GUIPAVAS (29490) SITE DE LAVALLOT

**Projet de construction d'un bâtiment
industriel de production, de bureaux
associés à l'activité et d'un parking
Demande d'examen au cas par cas
Mémoire en réponse à la demande de
compléments de la MRAe**

Janvier 2026

Photographie aérienne du site d'étude année 2020 (source remonter le temps, géoportail)

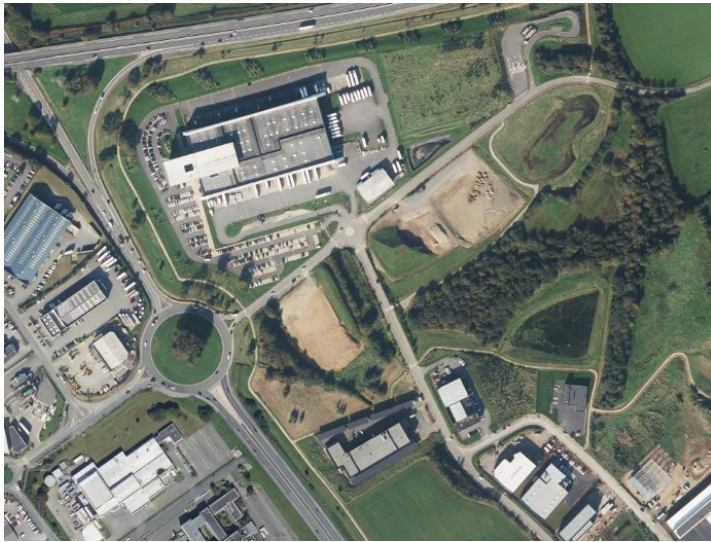
1/ L'Ae recommande de préciser la temporalité des remblais réalisés et transmettre les inventaires de zones humides préalables (secteur pré-localisé comme zone humide potentielle via <https://sig.reseau-zones-humides.org>).

Les informations transmises par Brest Métropole Aménagement indiquent que les remblais de la ZAC ont été réalisés selon les échéances suivantes :

- Lot 5 : travaux de remblaiement effectués à partir de 2024 dans le cadre des opérations d'aménagement du secteur
- Lots 3&4 : remblaiements réalisés à partir de 2023, dans le cadre des opérations d'aménagement du secteur

Ces dates sont cohérentes avec les observations de terrain :

- les photographies aériennes anciennes montrent qu'en 2020 (source Remonter le temps de l'IGN) et en 2022 (source Google street view), les parcelles du site d'étude présentaient un usage agricole. L'aspect des sols observé sur les clichés ci-dessous montre que les terrains étaient déjà travaillés et entretenus, sans signe apparent de modification topographique majeure à cette période.
- lors des premières campagnes du diagnostic écologique en mai 2024, les lots 3-4-5 étaient déjà remblayés.

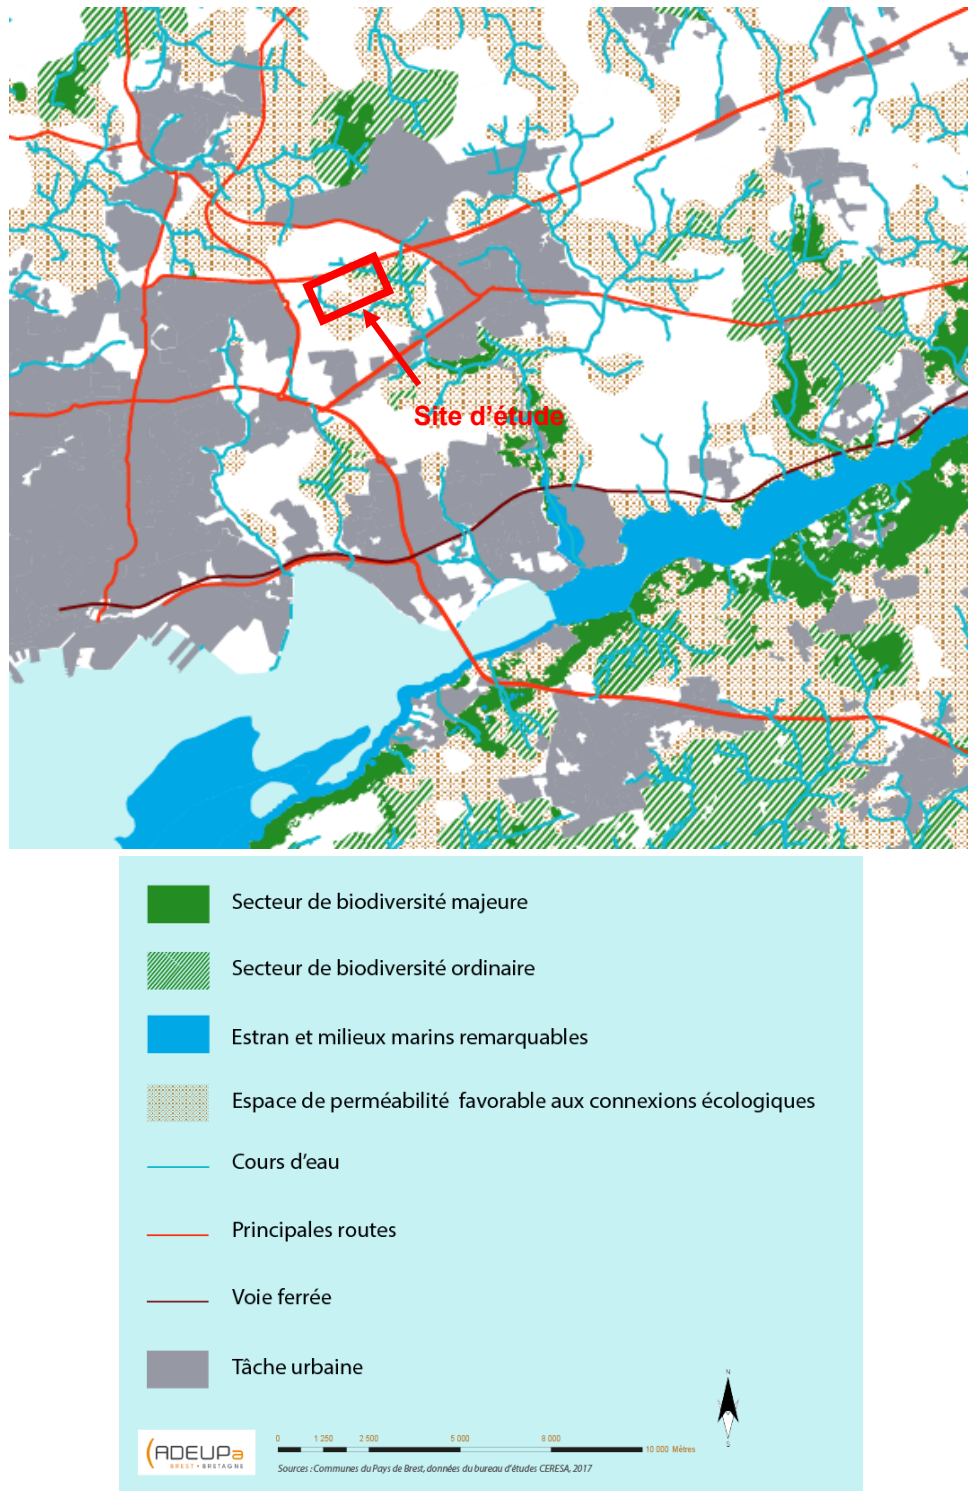
2/ L'Ae recommande d'indiquer les mesures permettant d'assurer une cohérence paysagère et la réduction du risque d'inondation en contexte de tête de bassin versant.

Le site d'aménagement de Lavallot Nord assurera une cohérence paysagère grâce aux prescriptions du cahier de la ZAC, qui imposent une architecture compacte et contemporaine s'adaptant à la pente naturelle du terrain, des toitures végétalisées ou à faible pente, des façades sobres, ainsi que des plantations d'essences locales (Erable champêtre, Chêne pédonculé) et des bandes végétalisées continues pour masquer les linéaires et fondre les bâtiments dans le paysage.

Le projet se situe au sein de la ZAC du Parc d'Activités de Lavallot Nord à Guipavas. Cette ZAC a fait l'objet d'une Autorisation Loi sur l'eau en date du 3 juin 2014 (AP n°2014154-0005).

A l'échelle parcellaire, une noue d'infiltration sera dimensionnée au stade du permis de construire et gèrera 40% des apports pluviaux du projet et complète les ouvrages collectifs, dans le respect du coefficient de ruissellement maximal fixé à l'échelle de la ZAC. Ces mesures réduisent l'intensité et la vitesse de transfert en tête de bassin.
